平成 30 年度 技術研究発表会資料に関する

誤植のお詫び・訂正のお知らせ

図2.1.3 作業者過失区分

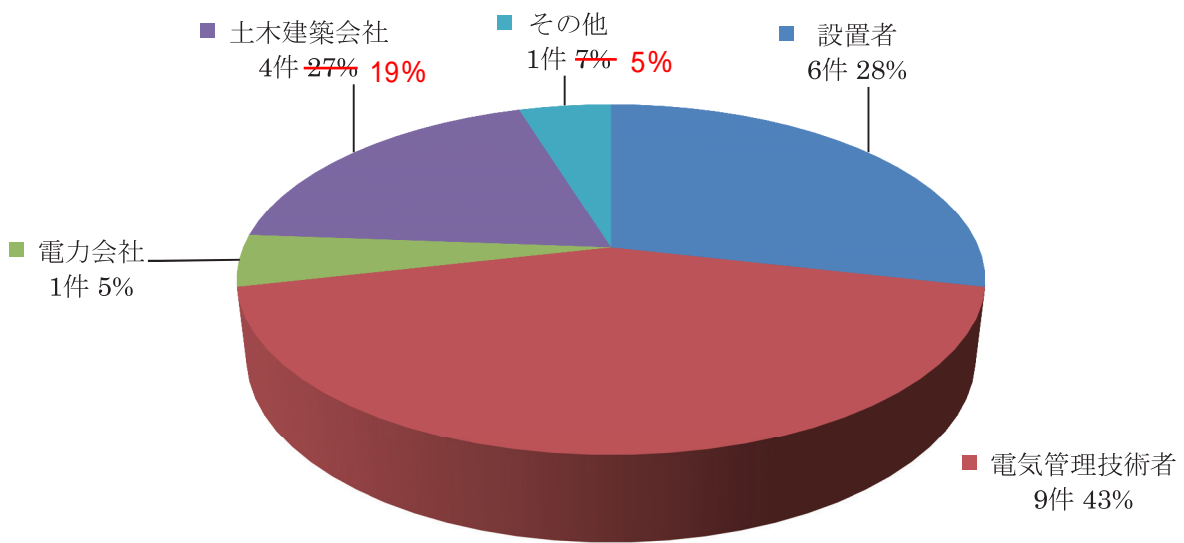
図 2.1.3 作業者過失区分の円グラフ

【誤】土木建築会社 27%

その他 7%

【正】土木建築会社 19%

その他 5%

図2.1.10 原因区分による事故件数

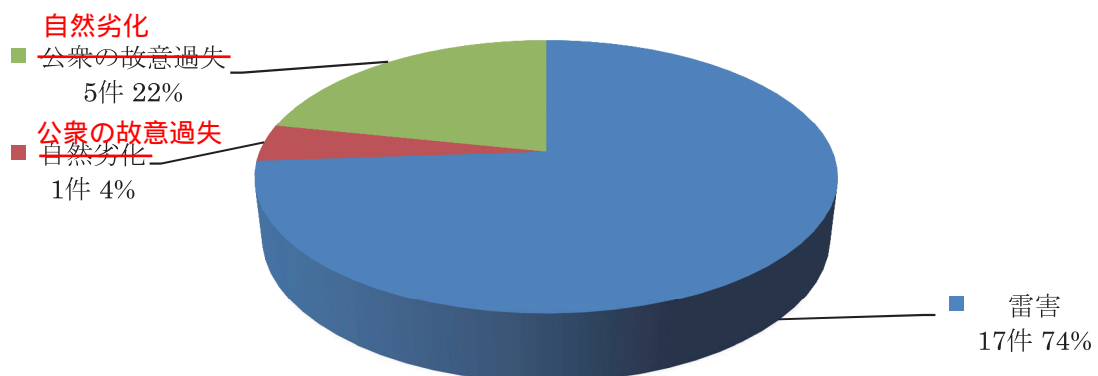
図 2.1.10 原因区分による事故件数

【誤】自然劣化 1 件 4%

公衆の故意過失 5 件 22%

【正】公衆の故意過失 1 件 4%

自然劣化 5 件 22%
